## Samrådsredogörelse - Detaljplan för fastigheten Abborren 9, Eslövs kommun

### Samrådsredogörelse

Kommunstyrelsens arbetsutskott beslutade i april 2021 att skicka detaljplan för fastigheten Abborren 9 på samråd. Detaljplanen har varit utställd för samråd från och med 26 april till och med 28 juni 2021.. Totalt har 13 yttranden inkommit, varav 7 yttranden är med erinran. Sakägare och övriga berörda har fått information om detaljplanen skickad till sig och därmed fått möjlighet att lämna synpunkter på detaljplanen.

Figur 16. Generella råd om avstånd till järnvägen för olika typer av verksamheter.

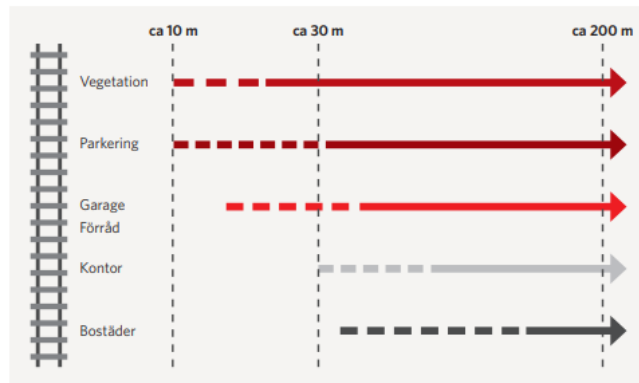
Generellt bör ny bebyggelse inte tillåtas inom ett område på 30 meter från närmaste spårmitt för järnvägen. Detta mått avser att minska risken för bl.a störningar och risker från järnvägen men också för att ge utrymme för en vidareutveckling av järnvägen i framtiden. Enligt plankartan planeras närmsta bebyggelse placeras 25 meter från närmsta spårmitt. Områden som är av riksintresse för kommunikationer ska skyddas mot åtgärder som påtagligt kan försvåra tillkomsten eller utnyttjandet av anläggningen. Länsstyrelsen saknar ett ställningstagande och motivering i planhandlingarna av planförslagets konsekvenser avseende riksintresset för kommunikationer. Utan den redovisningen kan Länsstyrelsen inte bedöma ifall planförslaget kan anses påtagligt skada riksintresset för kommunikationer.

*Bilden ovan visar urklipp ur Trafikverkets rapport "Transportsystemet i samhällsplaneringen tillämpning 3-5 MB och PBL" som uttrycker trafikverkets önskemål om avstånd för tillkommande bebyggelse.*

*Avsteg från de generella rekommendationerna motiveras med att den befintliga bebyggelsen i kvarteret Abborren och Braxen, mellan Kvarngatan och spårområdet, är etablerad sedan lång tid tillbaka. Nu aktuell fastighet och planområde ligger mellan 3 och 6 meter längre bort från järnvägen än angränsande fastigheter Abborren 10 och Abborren 15 i söder samt Braxen 1 i norr. Dessa fastigheter, inklusive Abborren 9, har befintliga byggnader ända fram till sina fastighetsgränser mot järnvägen. Nu aktuell fastighet kommer enligt planförslaget att avrivas för att ge plats åt tillkommande bebyggelse längre bort från järnvägen och också därmed öka avstånden till järnvägen. Den bebyggelse som enligt planförslaget ligger på 25 meter från närmsta spår är endast en skyddande mur och en närmsta del av en parkeringsyta. Byggrätt för hus ligger på 47 meter från närmsta spårmittpå. Föreskriven skyddande mur*

*flyttas bort en meter från fastighetsgräns för att möjliggöra konstruktion och underhåll, utan att beträda Trafikverkets mark.*

*Tilltänkt bebyggelse enligt planförslaget ligger kort sagt längre bort från järnvägen, än befintlig bebyggelse på fastigheten och på angränsande fastigheter längs spårområdet. Tilltänkt bebyggelse uppfyller också de önskemål som Trafikverket uttrycker i "Transportsystemet i "samhällsplaneringen" anger och försvårar inte för utnyttjandet av järnvägen.*

*Kommunen gör, med anledning av ovanstående, ställningstagandet att Riksintresset för kommunikationer inte lida skada. Planbeskrivningen kompletteras med uppgifterna.*

Figur 16. Generella råd om avstånd till järnvägen för olika typer av verksamheter.

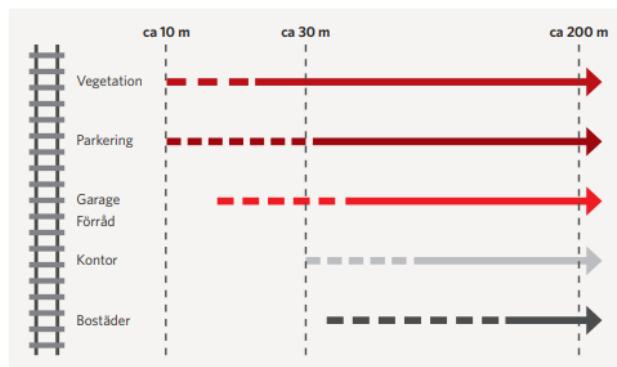
Södra stambanans spårrområde ligger vid planområdets södra gräns. Södra stambanan är utpekad som riksintresse för kommunikationer enligt 3 kap 8§ miljöbalken. Områden som är av riksintresse för kommunikationer ska skyddas mot åtgärder som påtagligt kan försvåra tillkomsten eller utnyttjandet av anläggningen. Generellt bör ny bebyggelse inte tillåtas inom ett område på 30 meter från närmaste spårmitt för järnvägen. Detta mått avser att minska risken för bl.a störningar och risker från järnvägen men också för att ge utrymme för en vidareutveckling av järnvägen i framtiden. Enligt plankartan planeras närmsta bebyggelse placeras 25 meter från närmsta spårmitt. Trafikverket anser därför att bebyggelsen ska flyttas 5 meter längre bort för att säkerställa ett utrymme på 30 meter från närmaste spårmitt.

Plankartan medger uppförandet av en mur i fastighetsgräns mot Trafikverkets järnvägsfastighet. Trafikverket tolkar detta som att kommunen vill att nuvarande mur ska vara kvar. Trafikverket har inga direkta synpunkter på att den nuvarande muren ska finnas kvar, men är dock kritiska till att lägga in detta som en planbestämmelse för att medge en mur även i framtiden. Trafikverket vill inte ha andras anordningar i fastighetsgräns mot Trafikverkets fastigheter då detta medför att underhåll av dessa anordningar då behöver göras genom tillträde till Trafikverkets järnvägsfastighet. Tillträde på järnvägsfastighet ska endast ske av behörig personal. Därmed bör planbestämmelsens utbredning flyttas in ca 2 meter för att säkerställa att inget intrång är nödvändigt på järnvägsfastigheten vid underhåll av mur.

*Bilden visar urklipp ur Trafikverkets rapport "Transportsystemet i samhällsplaneringen tillämpning 3-5 MB och PBL" som uttrycker trafikverkets önskemål om avstånd för tillkommande bebyggelse;*

*Avsteg från de generella rekommendationerna motiveras med att den befintliga bebyggelsen i kvarteret Abborren och Braxen, mellan Kvarngatan och spårområdet, är etablerad sedan lång tid tillbaka. Nu aktuell fastighet och planområde ligger mellan 3 och 6 meter längre bort från järnvägen än angränsande fastigheter Abborren 10 och Abborren 15 i söder samt Braxen 1 i norr. Dessa fastigheter inklusive Abborren 9 har befintliga byggnader ända fram till sina fastighetsgränser mot järnvägen. Nu aktuell fastighet kommer enligt planförslaget att avrivas för att ge plats åt tillkommande bebyggelse längre bort från järnvägen och också därmed öka avstånden till järnvägen. Den bebyggelse som enligt planförslaget ligger på 25 meter från närmsta spår är endast en skyddande mur och en närmsta del av en parkeringsyta. Byggrätt för hus ligger på 47 meter från meter från närmsta spårmittpå. Föreskriven skyddande mur flyttas bort en meter från fastighetsgräns för att möjliggöra konstruktion och underhåll utan att beträda Trafikverkets mark.*

*Tilltänkt bebyggelse enligt planförslaget ligger kort sagt längre bort från järnvägen än befintlig bebyggelse på fastigheten och på angränsande fastigheter längs spårområdet. Tilltänkt bebyggelse uppfyller också de önskemål som Trafikverket anger i "Transportsystemet i samhällsplaneringen" och försvårar inte heller för utnyttjandet av järnvägen.*

*Kommunen gör, med anledning av ovanstående, ställningstagandet att Riksintresset för kommunikationer inte lider skada Planbeskrivningen kompletteras med uppgifterna.*
